DODATEK č. 1
ke Smlouvě o dílo ze dne 15.08.2022
(dále jen „Dodatek“)

na zhotovení díla „**III/3036 Kramolna, silnice a chodník**“.

EVIDENČNÍ LIST ZMĚNY STAVBY

SO 101, 1a Rekonstrukce silnice III/3036

III/3036 Kramolna, silnice a chodník - LK

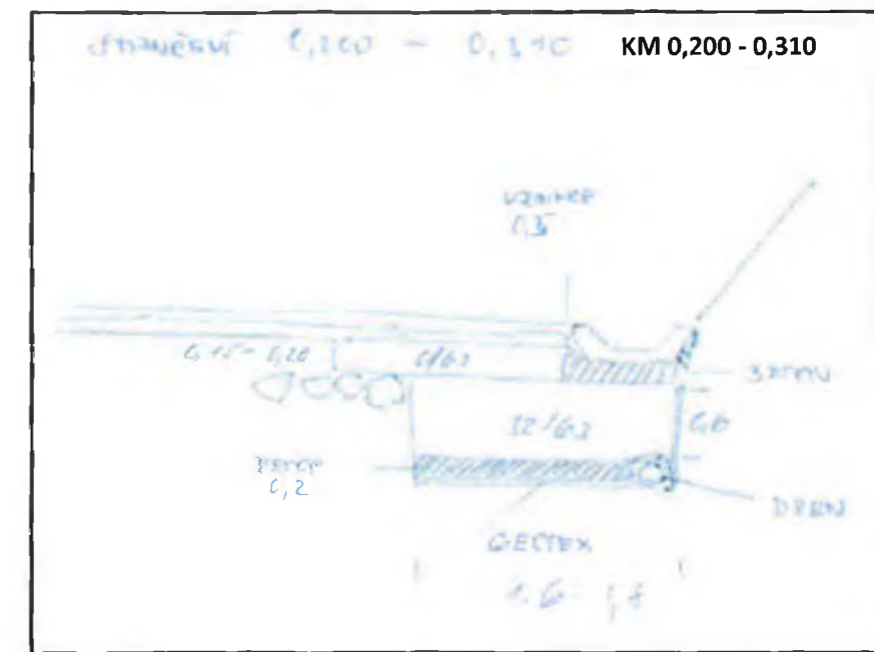
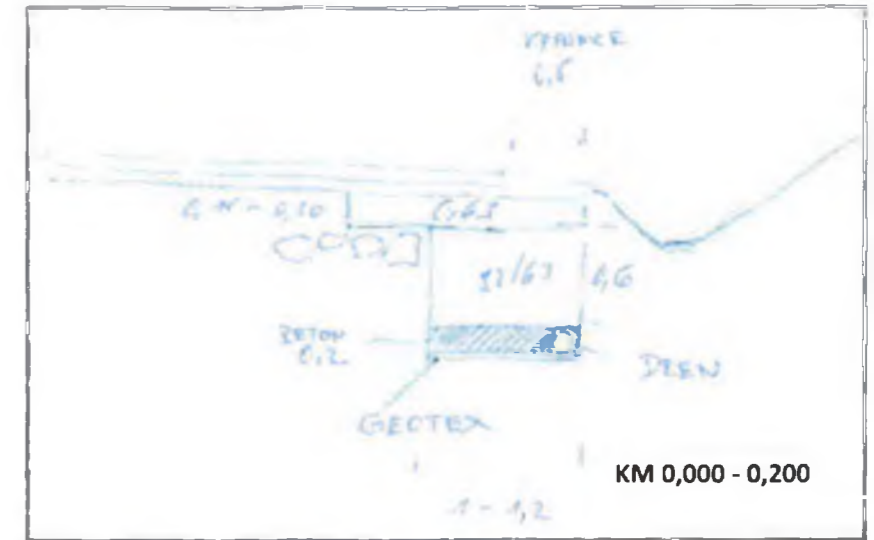
Staničení (m)	Šíře výkopu (m)	Hloubka výkopu (m)	Celkové množství tl. 1,0 (m³)	Geotextilie (šíře 2 m) m²	KSC/SC tl. 0,2 m (m³)	Sanace z ŠD 32/63 v tl. 0,6 m (m³)	Sanace z ŠD 0/63 v tl. 0,2 m (m³)	Drenáž (bm) DN 160	Betonové lože CM 20 (m³)	Žlabovky (bm)
ZÚ 0,000	1,20	1,00						X	X	X
0,010	1,20	1,00						X	X	X
0,020	1,20	1,00						X	X	X
0,030	1,20	1,00						X	X	X
0,040	1,20	1,00						X	X	X
0,050	1,20	1,00						X	X	X
0,060	1,20	1,00						X	X	X
0,070	1,20	1,00						X	X	X
0,080	1,20	1,00						X	X	X
0,090	1,20	1,00						X	X	X
0,100	1,20	1,00						X	X	X
0,110	1,20	1,00						X	X	X
0,120	1,20	1,00						X	X	X
0,130	1,20	1,00						X	X	X
0,140	1,20	1,00						X	X	X
0,150	1,20	1,00						X	X	X
0,160	1,20	1,00						X	X	X
0,170	1,20	1,00						X	X	X
0,180	1,20	1,00						X	X	X
0,190	1,20	1,00						X	X	X
0,200	1,20	1,00						X	X	X
0,210	1,20	1,00	504,00	630,00	100,80	302,40	117,60	X	X	X
0,220	1,20	1,00						X	X	X
0,230	1,20	1,00						X	X	X

0,240	1,20	1,00						X	X	X
0,250	1,20	1,00						X	X	X
0,260	1,20	1,00						X	X	X
0,270	1,20	1,00						X	X	X
0,280	1,20	1,00						X	X	X
0,290	1,20	1,00						X	X	X
0,300	1,20	1,00						X	X	X
0,310	1,20	1,00						X	X	X
0,320	1,20	1,00						X	X	X
0,330	1,20	1,00						X	X	X
0,340	1,20	1,00						X	X	X
0,350	1,20	1,00						X	X	X
0,360	1,20	1,00						X	X	X
0,370	1,20	1,00						X	X	X
0,380	1,20	1,00						X	X	X
0,390	1,20	1,00						X	X	X
0,400	1,20	1,00						X	X	X
0,410	1,20	1,00						X	X	X
0,420	1,20	1,00						X	X	X
CELKEM			504,00	630,00	100,80	302,40	117,60	X	X	X

III/3036 Kramolna, silnice a chodník - PK

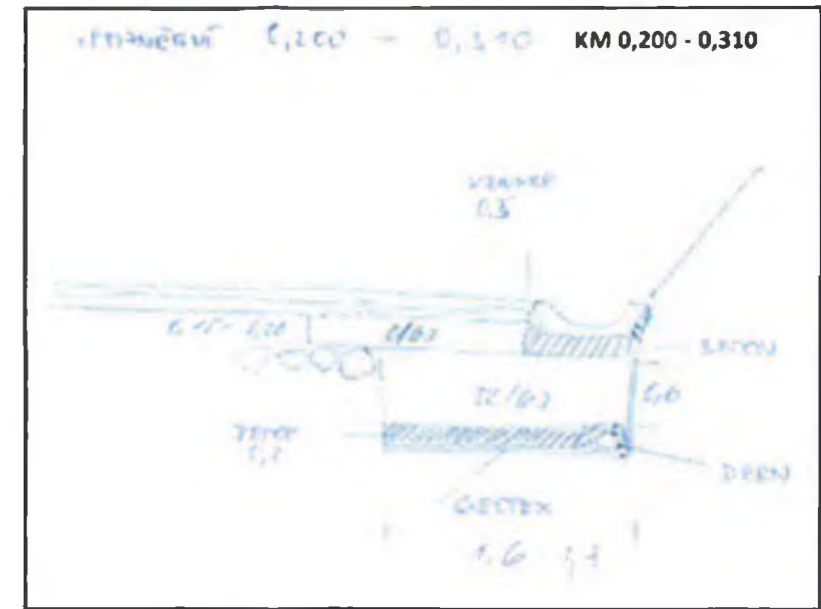
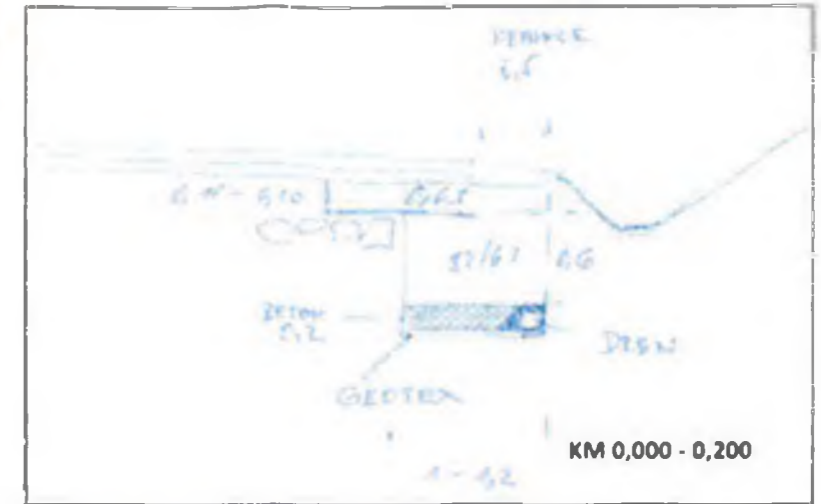
Stanžení (m)	Šíře výkopu (m)	Hloubka výkopu (m)	Celkové množství tl. 1,0 (m³)	Geotextilie (šíře 2 m) m²	KSC tl. 0,2 m (m³)	Sanace z ŠD 32/63 v tl. 0,6 m (m³)	Sanace z ŠD 0/63 v tl. 0,7 m (m³)	Drenáž (hm) DN 150	Retenční náje CM 20 (m³)	Žabovky (hm)
0,000	1,20	1,00	240,00	300,00	48,00	144,00	56,00	380,00	X	X
0,010	1,20	1,00							X	X
0,020	1,20	1,00							X	X
0,030	1,20	1,00							X	X
0,040	1,20	1,00							X	X
0,050	1,20	1,00							X	X
0,060	1,20	1,00							X	X
0,070	1,20	1,00							X	X
0,080	1,20	1,00							X	X
0,090	1,20	1,00							X	X
0,100	1,20	1,00							X	X
0,110	1,20	1,00							X	X
0,120	1,20	1,00							X	X
0,130	1,20	1,00							X	X
0,140	1,20	1,00							X	X
0,150	1,20	1,00							X	X
0,160	1,20	1,00							X	X
0,170	1,20	1,00							X	X
0,180	1,20	1,00							X	X
0,190	1,20	1,00							X	X
0,200	1,70	1,00	187,00	220,00	37,40	112,20	37,40	12,38	110,00	
0,210	1,70	1,00								
0,220	1,70	1,00								
0,230	1,70	1,00

0,240	1,70	1,00								
0,250	1,70	1,00								
0,260	1,70	1,00								
0,270	1,70	1,00								
0,280	1,70	1,00								
0,290	1,70	1,00								
0,300	1,70	1,00								
0,310	1,70	1,00								
0,320	1,20	1,00	132,00	165,00	26,40	79,20	30,80	X	X	
0,330	1,20	1,00						X	X	
0,340	1,20	1,00						X	X	
0,350	1,20	1,00						X	X	
0,360	1,20	1,00						X	X	
0,370	1,20	1,00						X	X	
0,380	1,20	1,00						X	X	
0,390	1,20	1,00						X	X	
0,400	1,20	1,00						X	X	
0,410	1,20	1,00						X	X	
0,420	1,20	1,00	X	X						
CELKEM			559,00	685,00	111,80	335,40	124,20	380,00	12,38	110,00

Drenážní potrubí DN 150
Obsyp ŠD 11/16 - S drenáže
15 m³
